ECE/TRANS/WP.29/2007/84
19 July 2007

Предложение по дополнению 1 к поправкам серии 02 к Правилам № 107

(Городские и междугородные автобусы)

Представлено Рабочей группой по общим предписаниям, касающимся
безопасности (GRSG)

ПРИМЕР ОПОРНОЙ ПАНЕЛИ ДЛЯ ИНВАЛИДНОЙ КОЛЯСКИ, ОБРАЩЕННОЙ ПРОТИВ НАПРАВЛЕНИЯ ДВИЖЕНИЯ
(см. приложение 8, пункт 3.8.6)

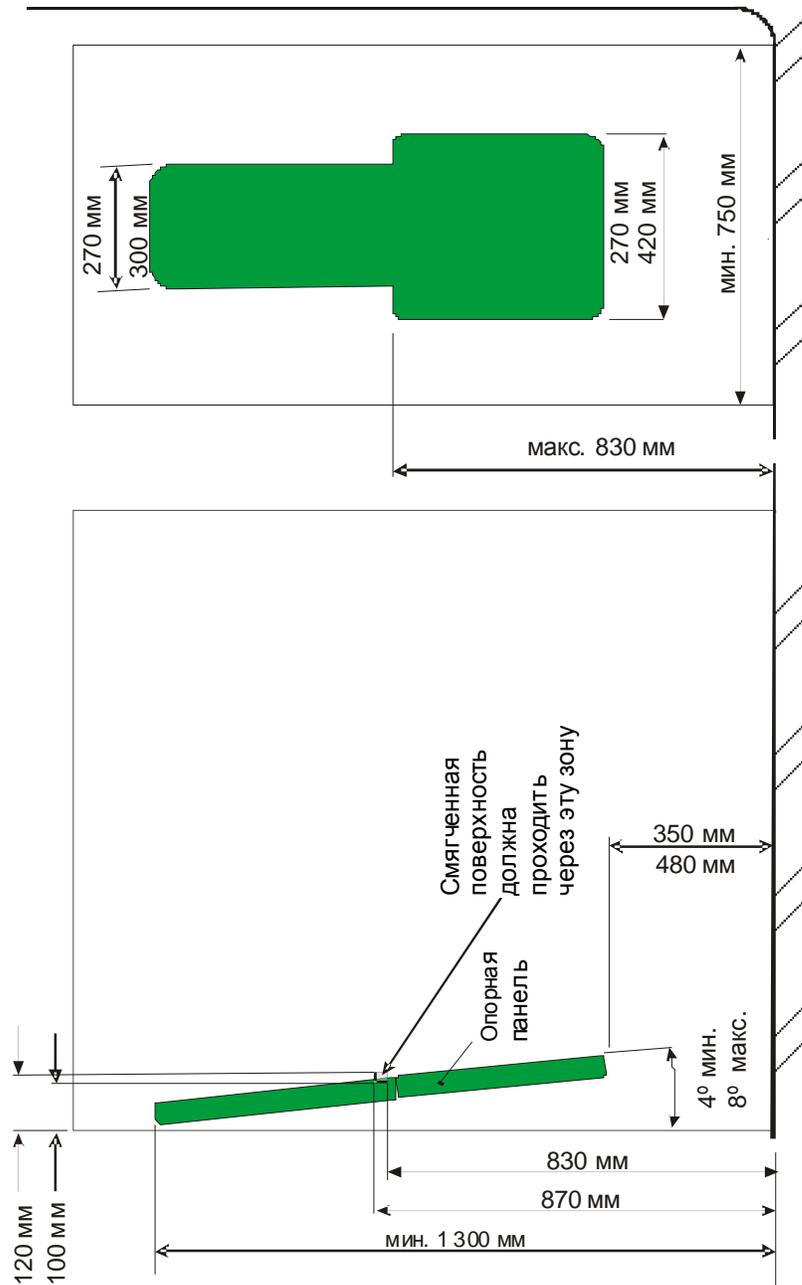
Включить новый рис. 30 следующего содержания:

"Рис. 30

Рис. 1

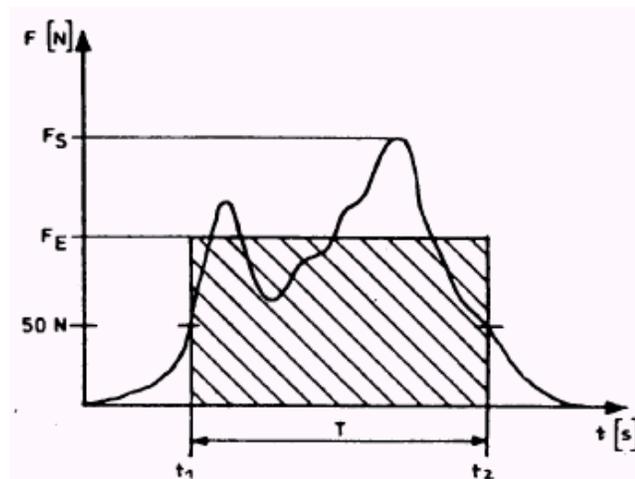
Приложение 6 изменить следующим образом:

- 2.5 Соотношение между указанными выше параметрами показано ниже на рис. 1 (в качестве примера):

Рис. 2

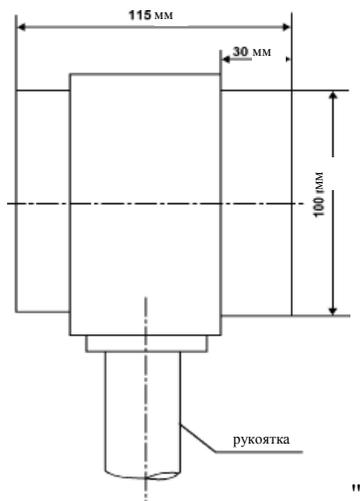
- 3.5 Отклонение показаний от расчетной величины не должно превышать $\pm 3\%$.
4. Измерительное устройство
- 4.1 Измерительное устройство должно состоять из двух частей: рукоятки и измерительного элемента, представляющего собой камеру нагрузки (см. рис. 2).

- 4.2 Камера нагрузки должна иметь следующие характеристики:
- 4.2.1 Она должна состоять из двух скользящих втулок, наружные размеры которых составляют 100 мм в диаметре и 115 мм в ширину. Внутри камеры нагрузки между двумя втулками должна устанавливаться нажимная пружина таким образом, чтобы при приложении соответствующего усилия происходило сжатие камеры нагрузки.

- 4.2.2 Прочность камеры нагрузки должна составлять $10 \pm 0,2$ Н/мм. Максимальное прогибание пружины должно быть ограничено 30 мм, с тем чтобы можно было достичь максимального пикового усилия в 300 Н.
